HOCHTAUNUSKREIS – DER KREISAUSSCHUSS
FACHBEREICH WASSER- UND BODENSCHUTZ

Teichanlage Glashütten, Gemarkung Schloßborn, Flur 6, Flurstück 8/00
hier: Ergebnisvermerk vom 13.03.2023

Ergebnisvermerk vom 13.03.2023
hier: Teichanlage 003-F-0001803-7

Anhang: Lageplan mit Bildern

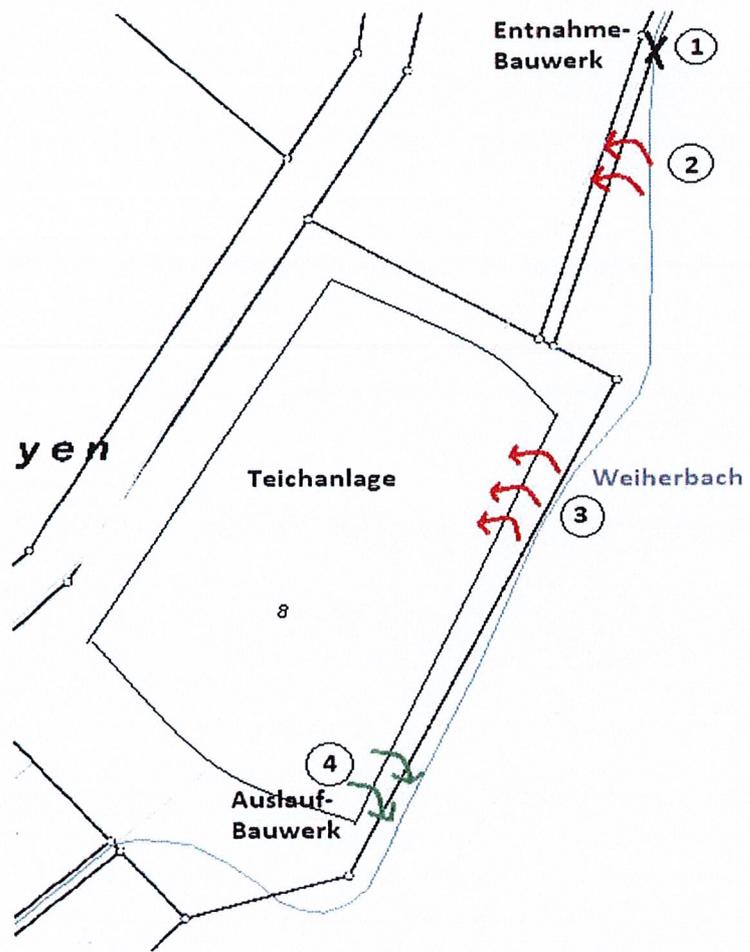
Durch vermehrten Materialeintrags in den Weiherbach bei Starkregenereignissen, kam es im letzten Jahr zu einer Erhöhung der Gewässersohle. Hierdurch wurde das Entnahmebauwerk regelrecht „zugeschüttet“ (siehe Punkt 1). Dies führt dazu, dass der Zulauf zur Teichanlage nicht mehr durch das Entnahmebauwerk geregelt wird.

Durch die Sohlerhöhung und die Gewässerverengung im weiteren Gewässerverlauf (siehe Punkt 2 und 3), wird die Uferbefestigung des Weiherbachs, sowie bei Starkregenereignissen der Damm der Teichanlage wild überströmt. Hierdurch wird die Uferbefestigung hinterströmt und der Damm erheblich beschädigt.

Durch den unregelmäßigen Zulauf der Teichanlage entstehen wiederum Probleme am Auslaufbauwerk (siehe Punkt 4). So dass auch im Bereich des Auslaufbauwerks der Damm überströmt wird.

Durch die unregelmäßige Überströmung des Damms sowohl vom Gewässer in die Teichanlage als auch von der Teichanlage zurück ins Gewässer, kommt es zu erheblichen Schäden an dem Dammbauwerk.

Bei der Teichanlage in Verbindung mit der darunter liegenden Teichanlage Flur 6, Flurstück 1/00 handelt es sich um kleinste Stauanlagen mit hohem Gefährdungspotenzial.

Die Bilder im Anhang zeigen die Veränderungen im letzten Jahr. Aufgrund der großen Defizite und des hohem Gefährdungspotenzials besteht aus Sicht des Fachbereichs Wasser- und Bodenschutz sofortiger Handlungsbedarf.
